MODIFICA TECNICA N. 114

Tombino TP27 - Esistente da adeguare - Pianta e Sezione Longitudinale Relazione tecnica descrittiva della modifica tecnica n. 114

MODIFICA TECNICA N.114.

OGGETTO: Riscontro all'OdS n.23 trasmessa dalla Direzione Lavori con nota prot. 0301-15-FG-FC-DL/PA17 del 14/04/2015 e relativa alla criticità ravvisata sul tombino TP27 esistente.

Figura 3 – Tipologico tombino ARMCO T200

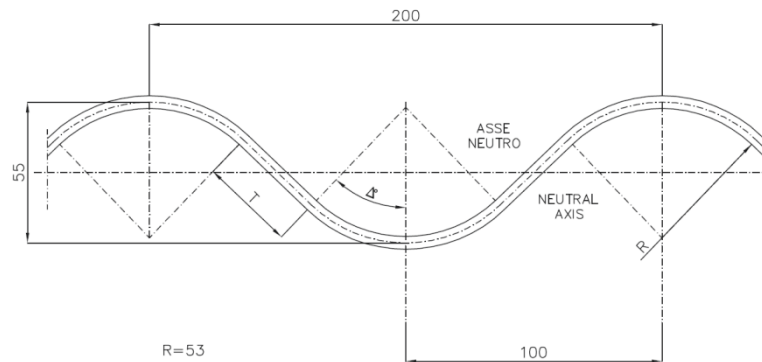
Il tombino di progetto, come detto, è di tipo "ARMCO", a sezione circolare, con diametro pari a 2020 mm sp.3mm, onda "T200".
